中部電力

浜岡原子力発電所
基準津波の策定のうち
歴史記録及び津波堆積物に関する調査について
(コメント回答)

2022年5月31日

歴史記録及び津波堆積物に関する調査について 第1020回審査会合（2021年12月17日）コメント一覧表

No.1コメント回答（敷地の津波堆積物の上限標高） 詳細調査分析に基づく評価結果（まとめ） （敷地西側の評価結果（2/2））

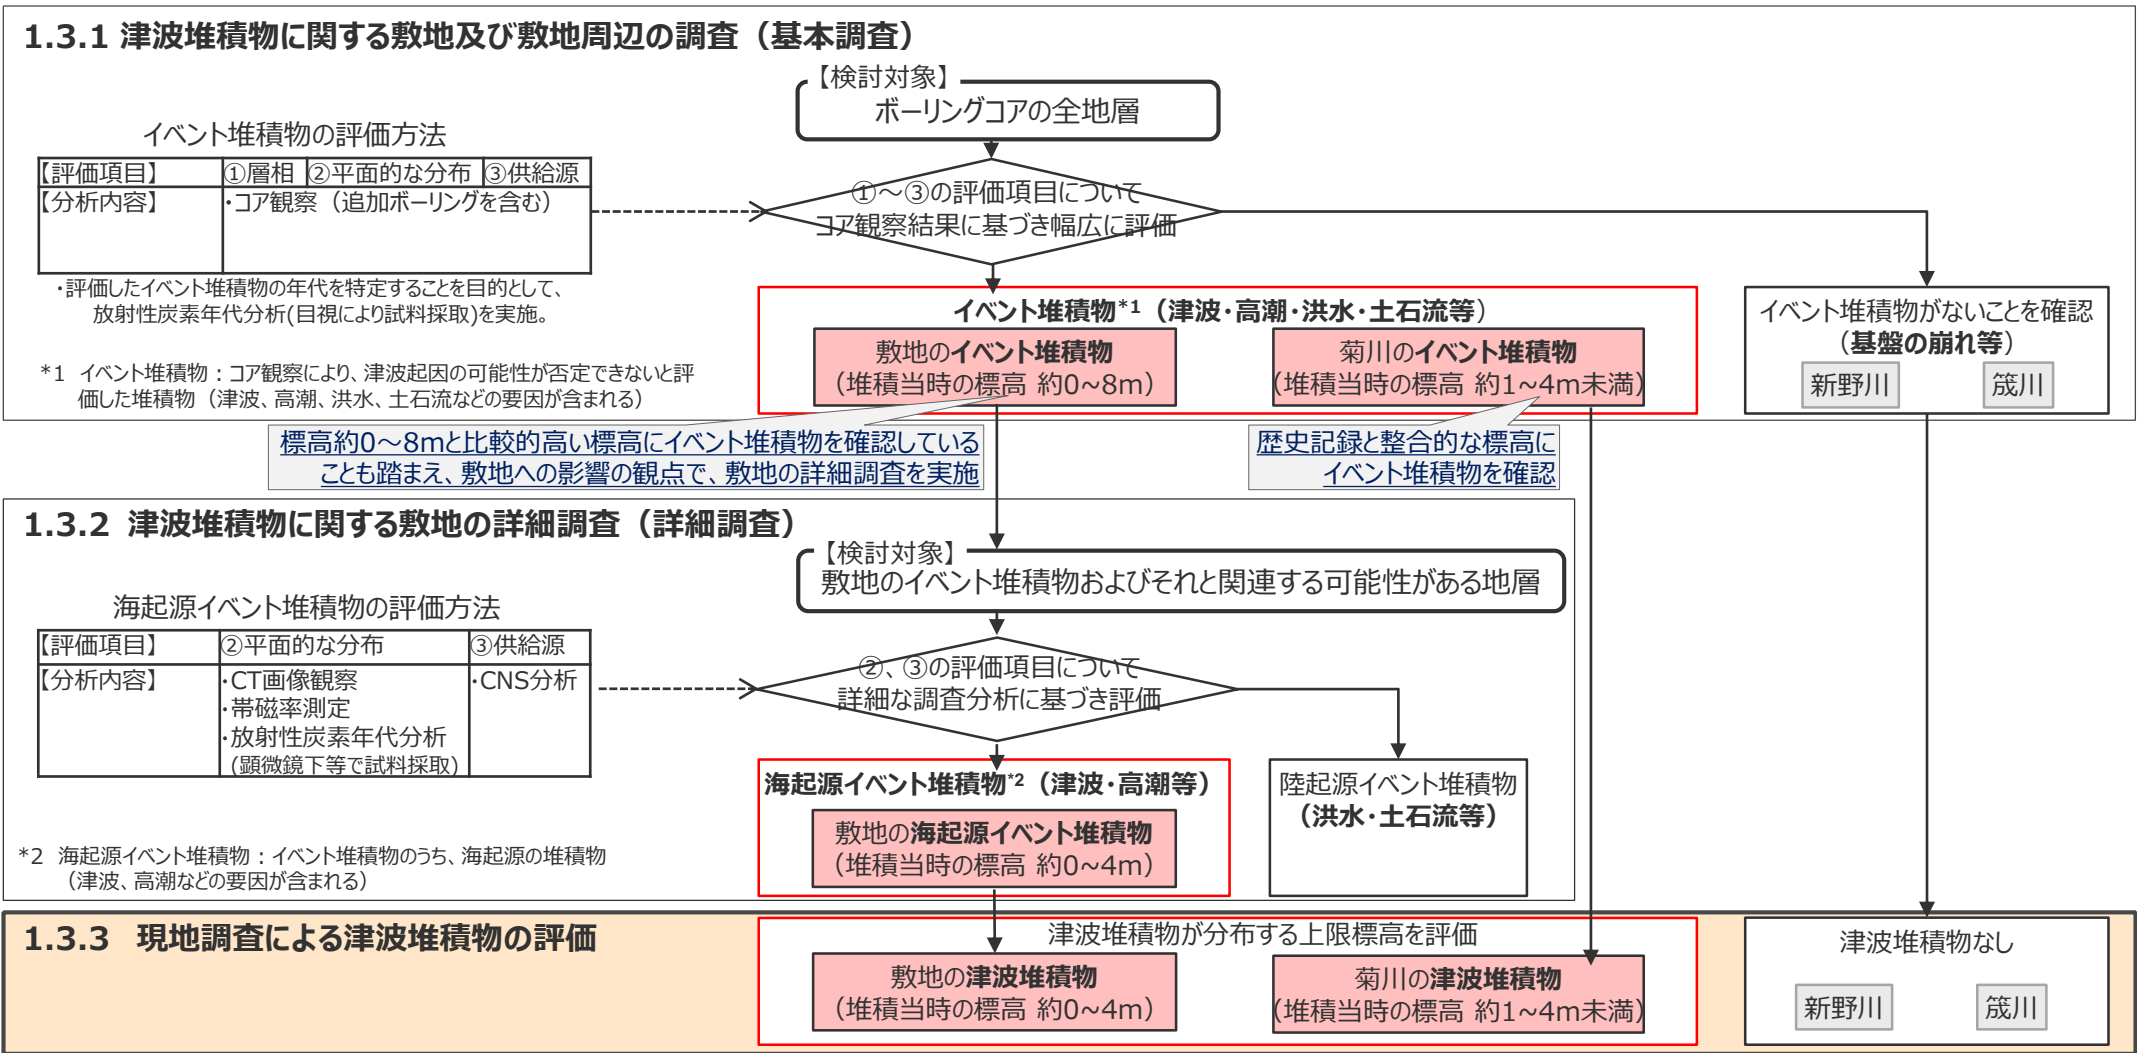
- 敷地のイベント堆積物が分布する上限標高について、物証に基づき示すこと。

※ 敷地2のE2-①-1は、従来コア観察によりE2-①としていたイベント堆積物の範囲を、CT画像観察から確認される海成礫の分布深度及びE3-②からの連続性を考慮し、見直したことに伴い、敷地2の分布標高及び堆積当時の標高を1.3.1章から変更している。
